HENVENDELSER MODTAGET I HØRINGSPERIODEN

FORSLAG TIL LOKALPLAN SLUSEHOLMEN STATIONSOMRÅDE

Supplerende høring om afgrænsning af vejareal til metroplads i lokalplansforslag for Sluseholmen Stationsområde

§7 – stk. 8 - SLØ_K02_LX_H1_ET02_N01_Plan Gårdhaven

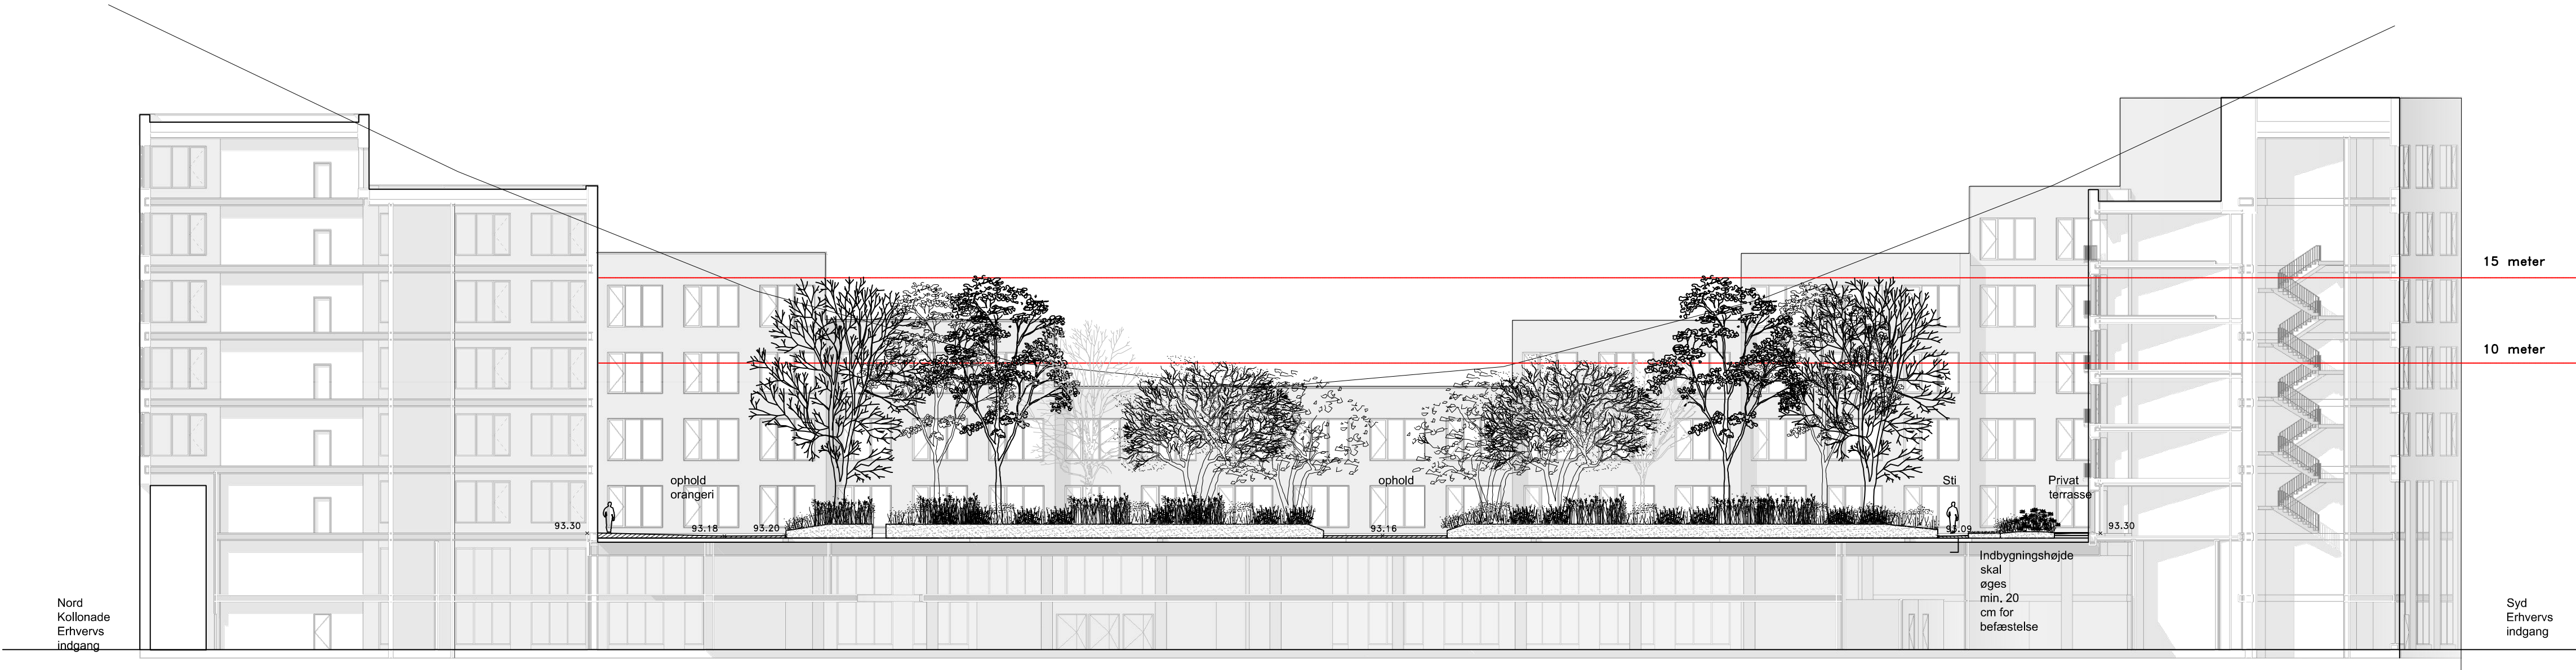
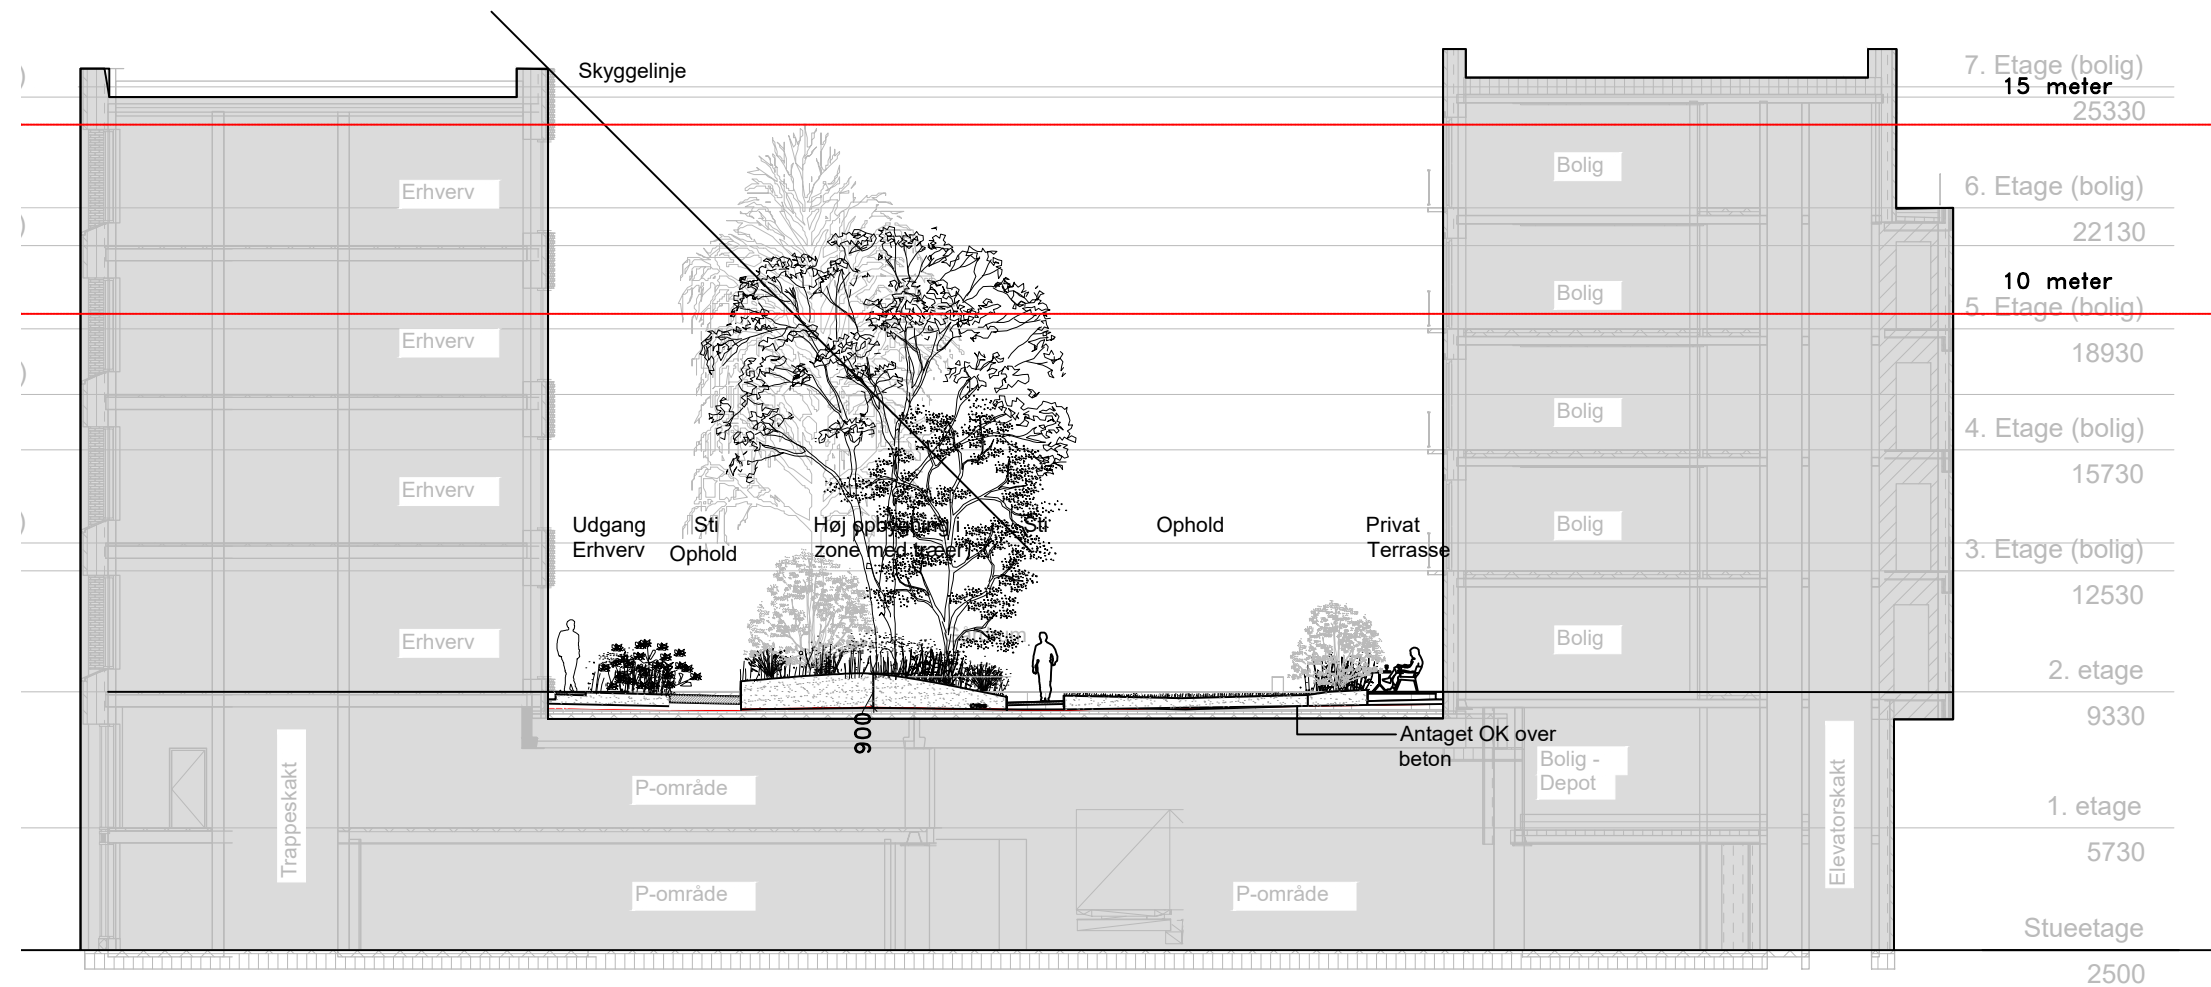
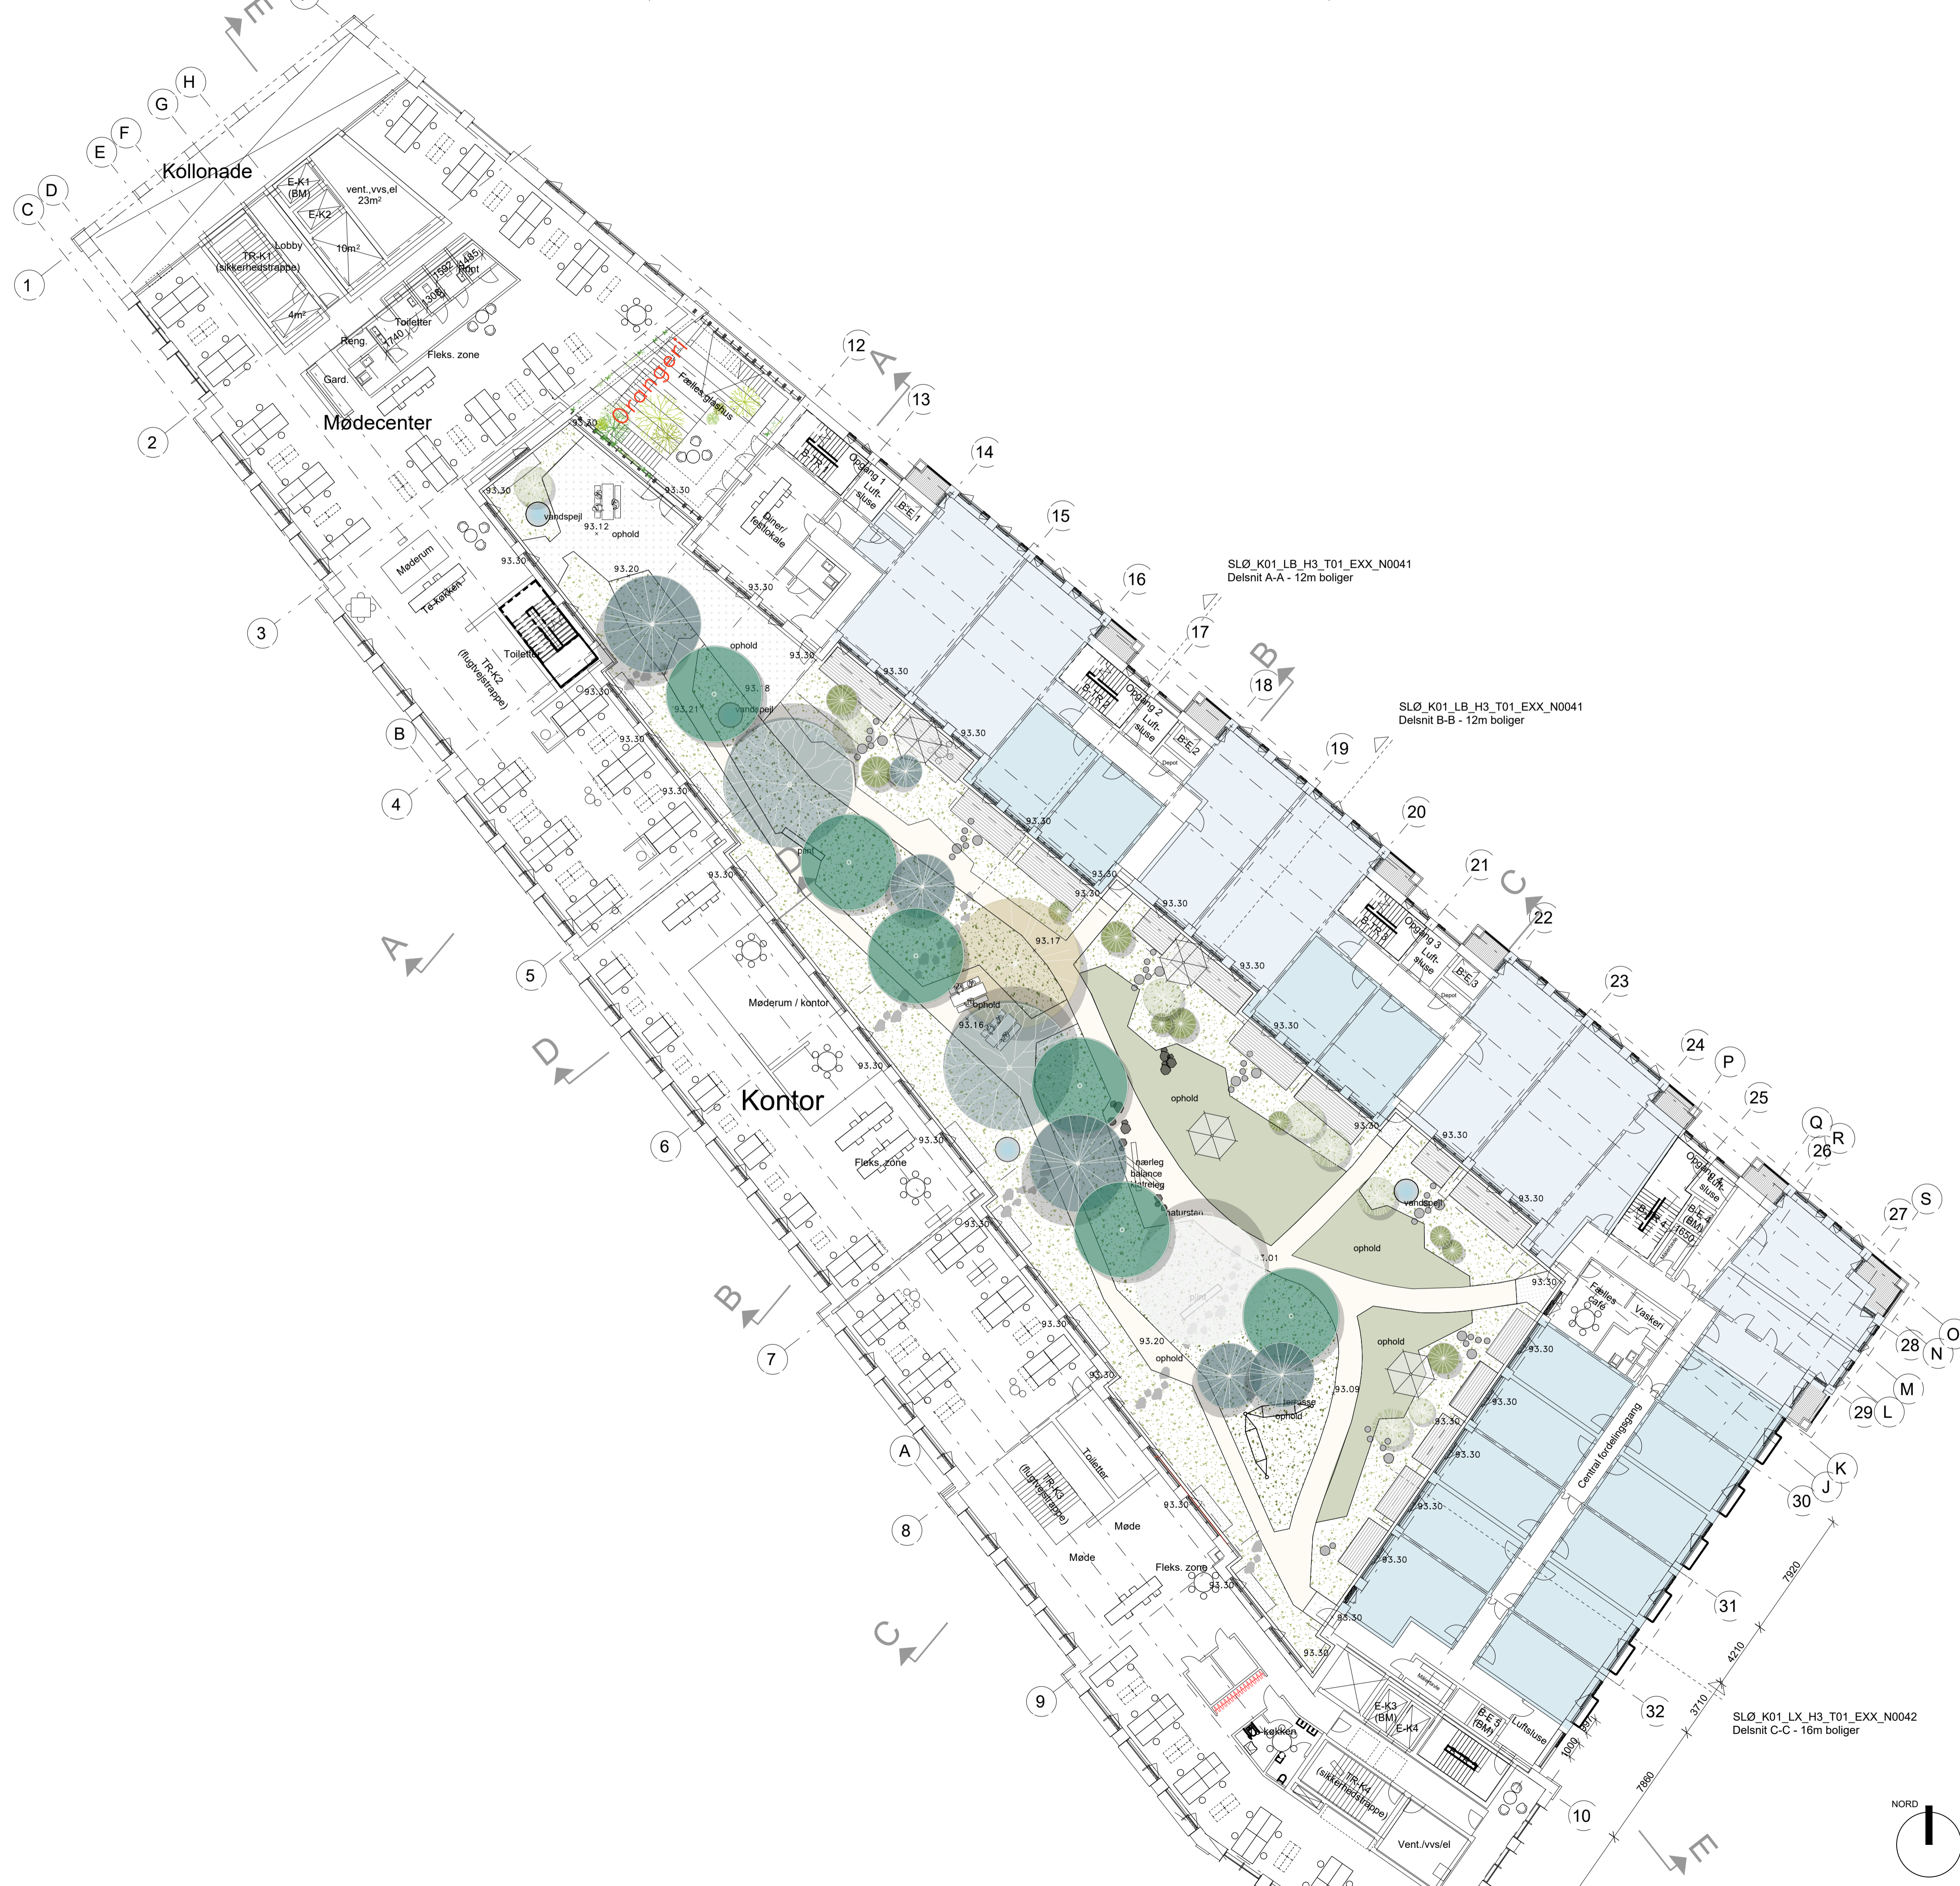
Der er i lokalplansforslaget krav til at man i Sluseholmen byggefelt Ø planter gårdrummet meget tæt og højt. Det vurderes som en god og positiv indstilling at have et meget grønt og frodigt gårdrum. Men vi ønsker samtidig at man i gårdhaven har plads til gode udendørs opholdsarealer i tilknytning til både boliger og erhverv, hvor så meget dagslys som muligt kommer ned i gårdrummet og samtidig giver de bedst mulige dagslysforhold i boligerne. Plantes der så tæt og højt, som lokalplansforslaget angiver, vurderer vi at gårdrum og boliger får meget lidt dagslys og at der ikke vil være tilstrækkelig plads til plæner og terrasser til ophold.

Det er derfor vores anbefaling at man lader beplantningen følge bebyggeshøjden mod vest, da denne er defineret netop for at sikre optimalt dagslys i boligerne. Af samme årsag ser vi det som hensigtsmæssigt at beplantningen 'trykkes' i højden hvor bygningen er lavest så beplantningen her når en maksimalhøjde på 10m.

Desuden ser vi det som en fordel at beplantningen er i varierende højder, fra buske og mellemstore træer til store træer, da det vil skabe mangfoldighed i beplantningen i øjenhøjde og give en bedre skalaformidling mellem bebyggelse, gårdrum og kroppens skala.

Der skal plantes 35 stk. nye træer og buske, som ikke må fældes. Mindst 15 af træerne skal kunne opnå en højde på mellem 10- 15 m.

Tegning 7b – kantzoner ønskes ændret som vist på bilag ”§8 stk 7_Rev tegning 7b Kantzoner”

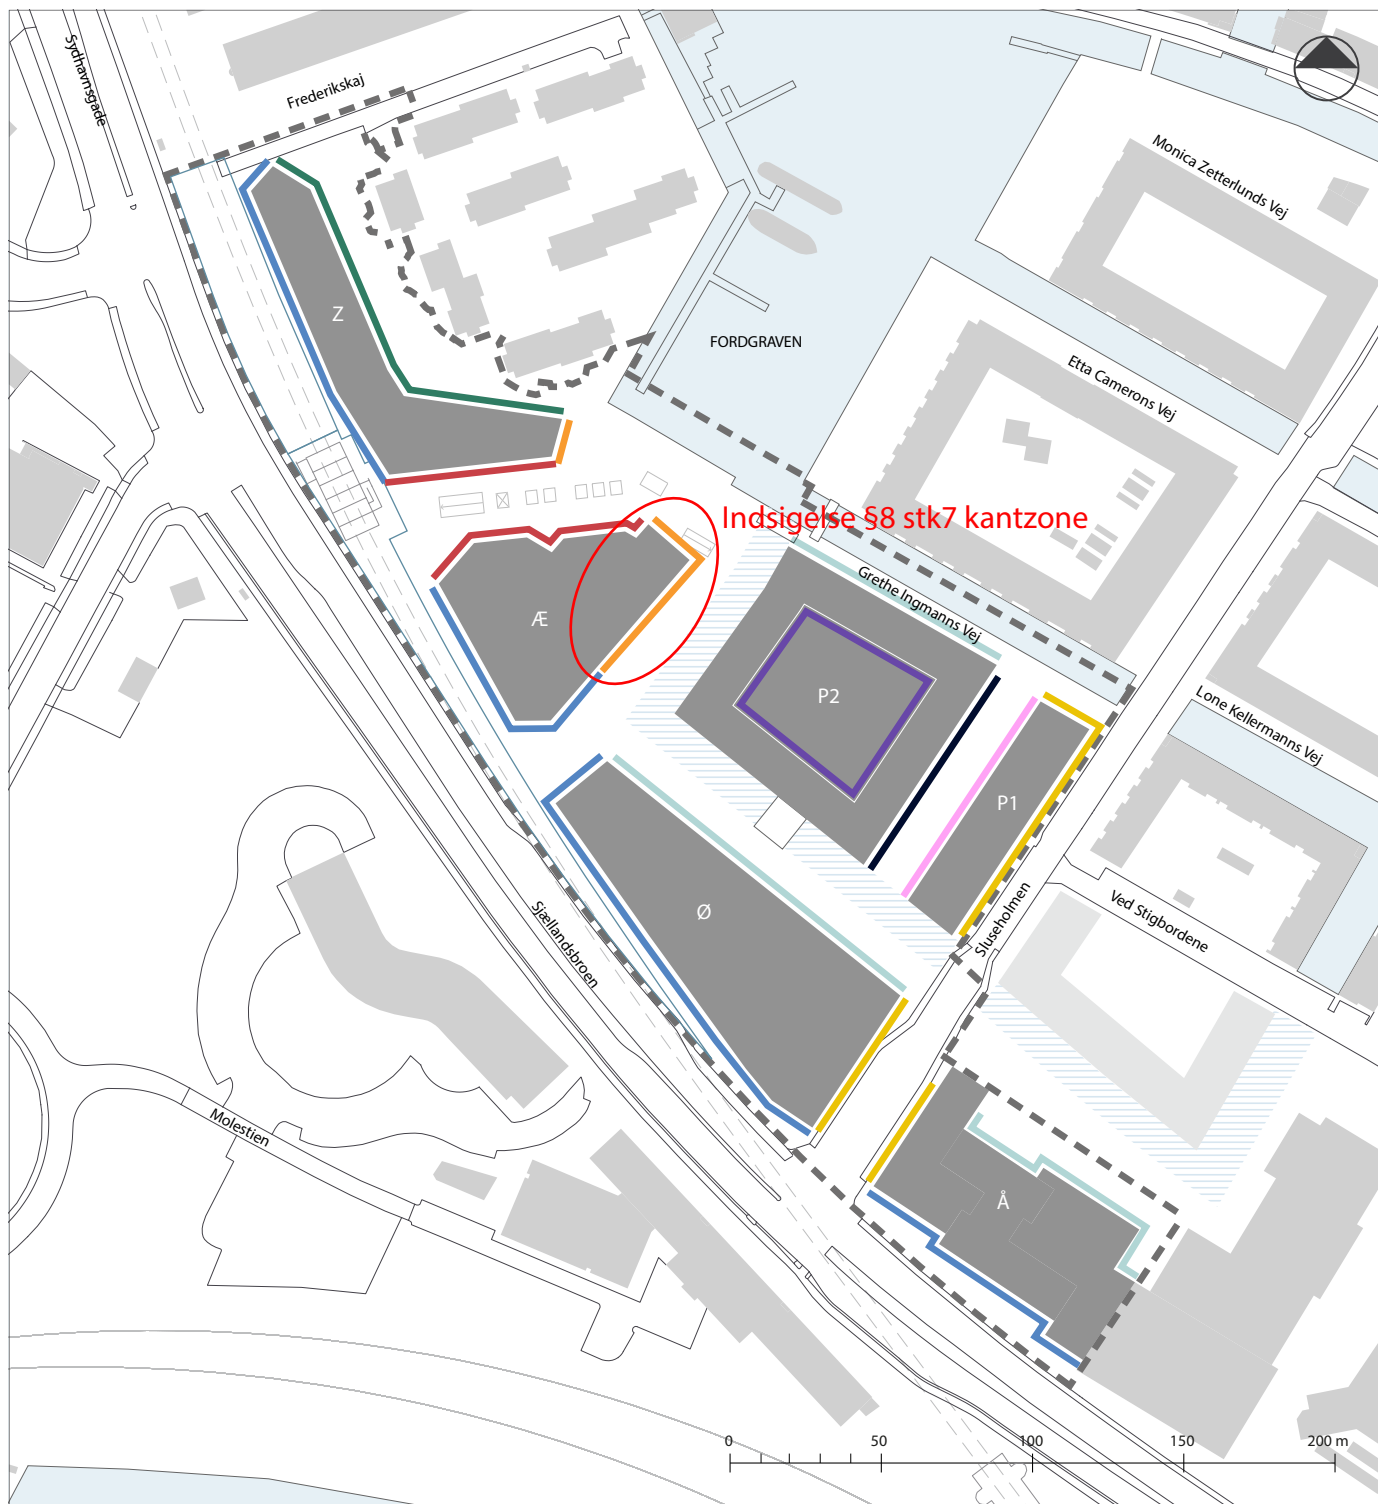
Bygherren har ønske om at etablere mulighed for udeservering på promenaden. Da vejmyndigheden ikke ønsker placering af café møbler o.lign. på et vejareal skal det sikres, at der kan skabes et café miljø uden at det karambolerer med vejarealet på promenaden.

Herudover vil vi gerne have designfrihed ift. natursten, at det ikke kun kan være granit, men at det på udvalgte steder f.eks. også kan være pigsten eller lignende. Pigsten er erfaringsmæssigt rigtig godt til at styre gående trafik samt beskytte plantebede.

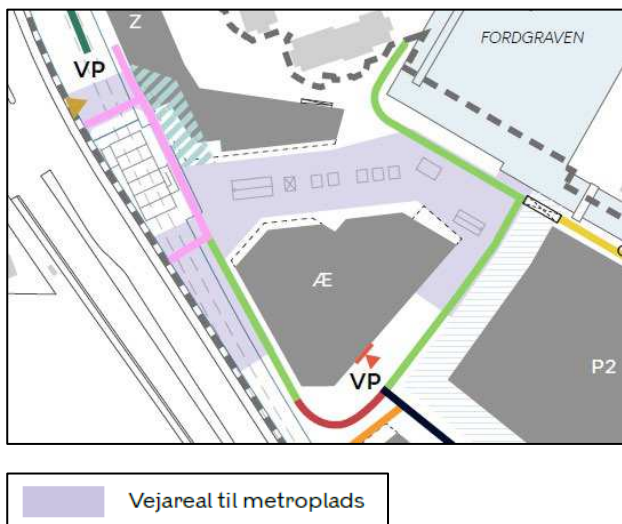
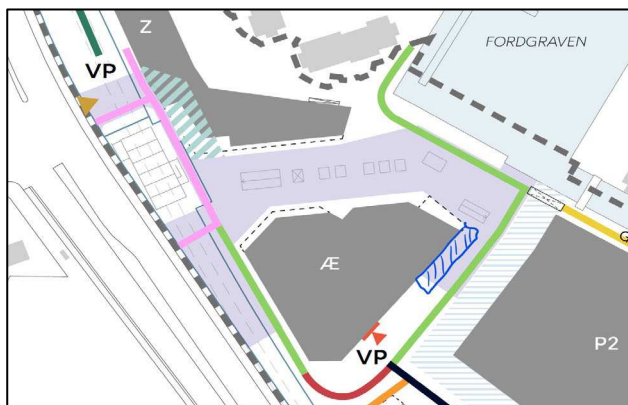
Kantzone på 5m langs kanalgade bør tilhøre Æ og ikke vejareal til metroplads.

Se skitse, hvor kantzone området, som ikke bør være vejareal, er skraveret med blå:
